关于名鸿厂房施工阶段工程任务、成本控制反馈（2026-01-27）

名鸿厂房七期进入施工阶段，施工过程中工期、质量、安全及工程变更等须关注以下层面。

关于名鸿厂房施工图设计招投标阶段工程任务、成本控制反馈（2025-08-28）

①土建模型、②钢结构模型、③安装管线模型

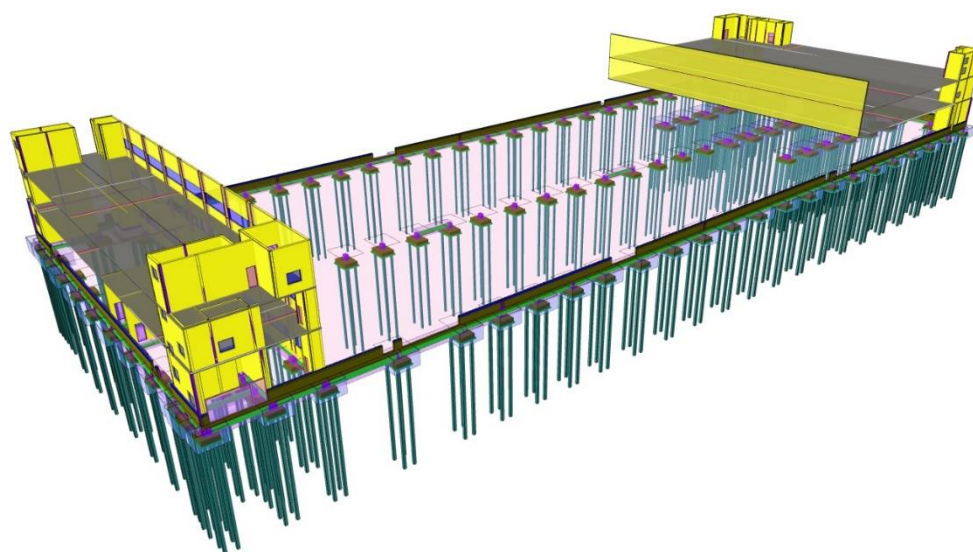
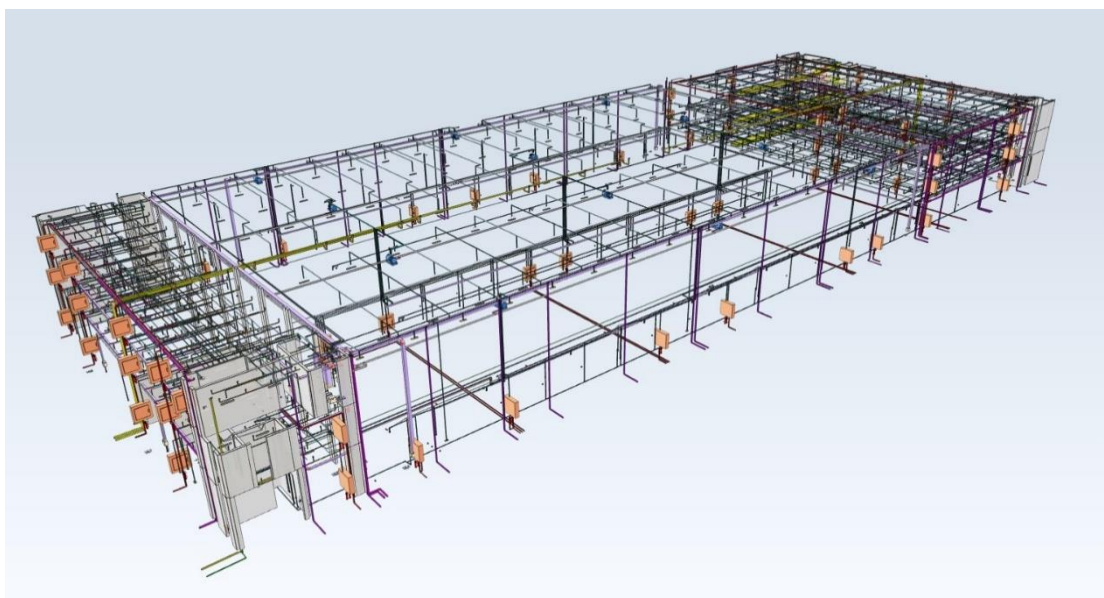
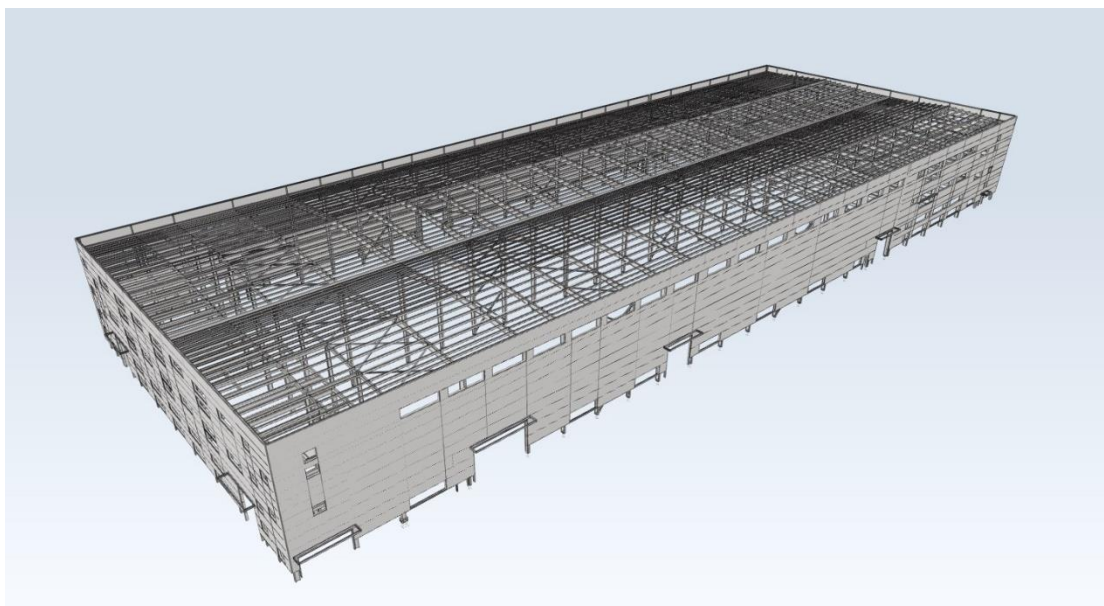
- 1、桩基位置与可用数量参数不符，增加实际使用数量并增加工期，之前老图纸未与设计交底，招标制作清单时未对照图纸实际勘察；
- 2、原两边辅房安装照明使用灯具，未实际确认，后期装修时管线灯具都会重新调整，造成大量浪费。另三楼配电柜开关太小，只考虑基本用电，后期无法满足生产要求，需重新设计增加，增加成本费用；
- 3、原厂房未设计外围配套设施，泵房扩建（地下一层），新建消控室（蟠龙山路12号门卫东侧）。工程费用大幅增加，建议新增部分启动招投标流程：目标控制成本，咨询公司介入各施工单位按清单报价，按规范如其它施工单位中标，纳入总包单位统一管理，防止后期综合单价审计缺失。
- 4、工程部职能参与工程审计，对接咨询公司，双向监督，向计审部直接汇报。验工计价，进度报量，过程结算按照技术标准、验收规范。
- 5、改进其工作模式，通过成熟的三维构件模型精确对量，每一个构件每一个计价都有出处。另外优势明显：
 - 对施工图提出意见反馈，更正错项漏项，各部件的碰撞测试，优化流程做法；
 - 对设计文件三维矢量建模，对每一个设备部件规格型号实时更新，方便项目跟踪及审计对量，围绕工期、质量、安全，重点成本控制。
